Übersicht Prüfaufträge A98 Hauenstein- AS Tiengen West

Lfd. Nr.	Thema	Verortung	Prüfauftrag	Bearbeitungsstand/ Information	Stand Nov. 2020
1	Anschlussstellen	Hauenstein	Bereich Abfahrt Hauenstein: Die Anbindung der K6542 nach Hochsal soll bestehen bleiben.		Das Verkehrsgutachten gibt erste Aufschlüsse, inwieweit eine Anbindung der K6542 direkt an eine Anschlussstelle der A98 erfolgen kann bzw. muss. Eine Anbindung der K6542 an das nachgeordnete Netz (innerstädtische Erschließung) muss generell sichergestellt werden. Weiter muss zur Verortung der Anschlussstellen der grundsätzliche Trassenverlauf der A98 ebenfalls in die Überlegungen mit einbezogen werden.
2	Wasserschutzgebiete	Albbruck	Bitte den Schutzgebietsstatus des Wasserschutzgebietes Bannhaag überprüfen zu beachten: Anschluss Krankenhaus		Der Schutzgebietsstatus des Wasserschutzgebietes Bannhaag wurde beim Landesamt für Umwelt BW nochmals abgefragt und mit den vorliegenden Daten verglichen.

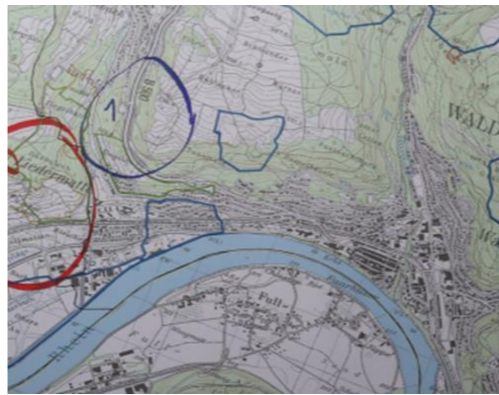
27	Tunnelentlüftung	übergeordnet	<p>Tunnel in Waldshut. Wohin kann eine Entlüftung des Tunnels ausgerichtet sein ?</p> <p>Zu beachten: Wie gilt es die Wasserschutzzonen zu schützen ?</p>	<p>Der Prüfauftrag wird zur Kenntnis genommen und in einer späteren Planungsphase bearbeitet.</p>
28	Varianteuntersuchung	übergeordnet	<p>Folgender Trassenverlauf ist zu überprüfen: Ab Hauenstein 4-spüriger Ausbau der B34 bis ca. Trottmatten (zwischen Dogern und Waldshut); dann Tunnelführung bis Kaitle (Anschluss A 98.10)</p> <p>Zu beachten: Ein- bzw. Ausfahrten Tunnel auf ca. 320m</p> 	<p>Der rot markierte Trassenverlauf wurde im Zuge der laufenden Planungen aufgenommen und weiter ausgearbeitet. Derzeit liegen hierzu unterschiedliche Varianten (A1; A2; A3; A4) vor, die grundsätzlich den dargestellten Trassenverlauf abbilden und nun weiter ausgearbeitet und optimiert werden.</p>

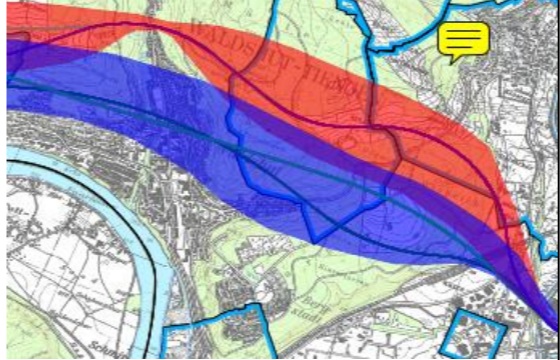
31	Anschlussstellen	Dogern / Waldshut	<p>Wie sieht der Anschluss der B34 an die A98 aus ?</p> 	<p>Im Zuge der derzeit laufenden Planungen werden zunächst grundsätzlich die möglichen Trassenverläufe in Lage und Höhe definiert. In einem zweiten Schritt sind auf dieser Grundlage und den örtlichen Gegebenheiten sowie den geltenden Richtlinien (Richtlinie für die Anlage von Autobahnen, RAA) erste Überlegungen zur Verortung von Anschlussstellen möglich. Mit den Erkenntnissen aus den Verkehrsgutachten kann dann das Anschlussstellenkonzept detailliert ausgearbeitet und abgestimmt werden.</p>
32	Anschlussstellen	Dogern / Waldshut	<p>Kann eine Ost-West-Verbindung (A98) mit den Anschlüssen B 500; Dogern, Waldshut und B34 erfolgen ?</p>	<p>Im Zuge der derzeit laufenden Planungen werden zunächst grundsätzlich die möglichen Trassenverläufe in Lage und Höhe definiert. In einem zweiten Schritt sind auf dieser Grundlage und den örtlichen Gegebenheiten sowie den geltenden Richtlinien (Richtlinie für die Anlage von Autobahnen, RAA) erste Überlegungen zur Verortung von Anschlussstellen möglich. Mit den Erkenntnissen aus den Verkehrsgutachten kann dann das Anschlussstellenkonzept detailliert ausgearbeitet und abgestimmt werden.</p>
